Title - Sujet Laval - Bâtiment GE	
Solicitation No. - N° de l'invitation EF236-132370/A	Amendment No. - N° modif. 003
Client Reference No. - N° de référence du client R.054274.100	Date 2013-02-06
GETS Reference No. - N° de référence de SEAG PW-\$MTC-065-12222	
File No. - N° de dossier MTC-2-35283 (065)	CCC No./N° CCC - FMS No./N° VME
Solicitation Closes - L'invitation prend fin at - à 02:00 PM on - le 2013-02-15	Time Zone Fuseau horaire Heure Normale du l'Est HNE
F.O.B. - F.A.B. Plant-Usine: <input type="checkbox"/> Destination: <input checked="" type="checkbox"/> Other-Autre: <input type="checkbox"/>	
Address Enquiries to: - Adresser toutes questions à: Duval, Diane	Buyer Id - Id de l'acheteur mtc065
Telephone No. - N° de téléphone (514) 496-3864 ()	FAX No. - N° de FAX (514) 496-3822
Destination - of Goods, Services, and Construction: Destination - des biens, services et construction: Service Correctionnel du Canada Centre Fédéral de Formation Laval, Québec.

ADDENDUM NO: 3

N° de l'invitation – **Solicitation N° EF236-132370/A** **Addenda 3 / Addendum 3**

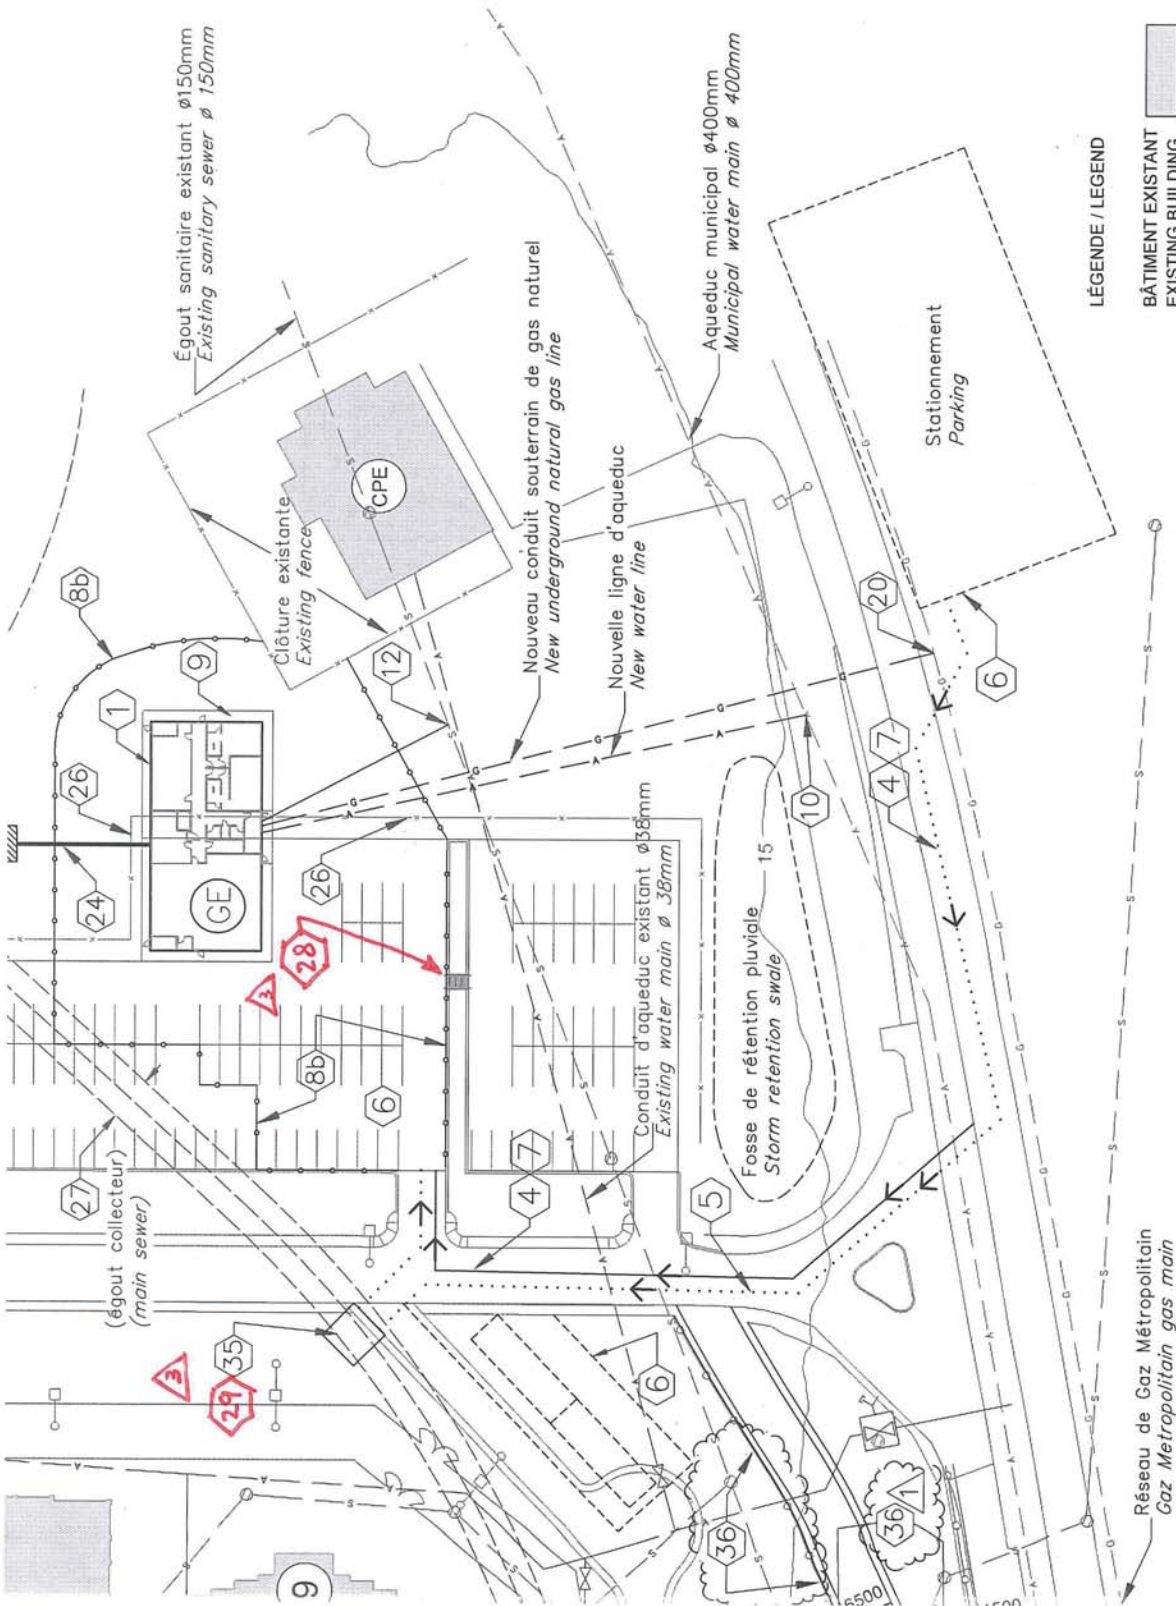
Q : Le plan de site 2 / 4 montre des trottoirs dessinés de chaque côté de la voie d'accès menant du stationnement au chemin d'entrée principal de l'établissement. Il n'y a aucune précision à cet égard ailleurs aux documents. Qu'en est-il?

Q: *Site plan 2/4 shows sidewalks on both sides of the new access road linking the new parking to the Institution's main road entrance.*

Q : Certaines notes indiquées au plan de site 4 / 4 sont introuvables parmi les autres dessins. Il s'agit des notes suivantes : n°3, 8a, 11, 13, 14, 18a, 18b, 19, 22, 28, 29.

Q: Some on the notes on Site Plan 4/4 cannot be found within the other drawings. The notes are: n°3, 8a, 11, 13, 14, 18a, 18b, 19, 22, 28, 29.

R : L'entrepreneur doit réaliser un trottoir de 1,5 mètres de largeur, uniquement du côté nord de ladite voie (le long de la nouvelle clôture), de façon à relier le nouveau stationnement au trottoir existant de l'entrée principale. Le trottoir doit être desservi par des bateaux de trottoir (pour accessibilité universelle) à chacune de ses extrémités. Du côté sud de la voie, réaliser une simple bordure de béton. Rappel : aucune bordure de béton n'est requise autour du nouveau stationnement.

A: *Contractor to provide a 1.5 metre wide sidewalk, only on the north side of the access road (next to the new fence), to link the new parking to the existing entrance sidewalk. Provide curb ramps at both extremities of sidewalk (for*

universal access). On south side of access road, simply provide a concrete curb. Reminder: no curb is required around the new parking lot.

- note n°3 : non applicable (n/a) à ce projet ; voir les notes 5 et 6 au dessin
- note n°8a : n/a à ce projet
- note n°11 : n/a à ce projet ; voir l'article 2.2.2 de l'Appendice E
- note n°13 : n/a à ce projet ; voir l'article 2.3.2 de l'Appendice E
- note n°14 : indiquée au plan 3 / 4 (voir l'extrait «plan des tunnels»)
- note n°18a : indiqué au plan 3 / 4 (voir légende, parcours n°4, câble «F-PA», ainsi que le dessin)
- note n°18b : n/a à ce projet ; voir l'article 2.4.8 de l'Appendice E
- note n°19 : n/a à ce projet ; voir l'article 2.5 de l'Appendice E
- note n°22 : n/a à ce projet ; voir la note 32 au dessin, telle que révisée par l'Addenda 1
- note n°28 : voir la précision à l'extrait du plan, au fichier pdf ci-joint «CFF_extrait_Plan_Site_2(V3).pdf»
- note n°29 : voir la précision à l'extrait du plan, au fichier pdf ci-joint «CFF_extrait_Plan_Site_2(V3).pdf»

- note n°3 : not applicable (N/A) to this project ; refer to notes 5 & 6 on drawing
- note n°8a : N/A to this project
- note n°11 : N/A to this project; refer to article 2.2.2 of Appendix E
- note n°13 : N/A to this project; refer to article 2.3.2 of Appendix E
- note n°14 : shown on drawing 3/4 (see excerpt – TUNNEL PLAN)
- note n°18a : shown on drawing 3/4 (see LEGEND, electrical run n°4, cable «F-PA» as well as drawing)
- note n°18b : N/A to this project; refer to article 2.4.8 of Appendix E
- note n°19 : N/A to this project; refer to article 2.5 of Appendix E
- note n°22 : N/A to this project; refer to note 32 on drawing, as revised by Addendum 1
- note n°28 : see modifications shown on excerpt of plan (pdf file «CFF_extrait_Plan_Site_2(V3).pdf»)
- note n°29 : see modifications shown on excerpt of plan (pdf file «CFF_extrait_Plan_Site_2(V3).pdf»)
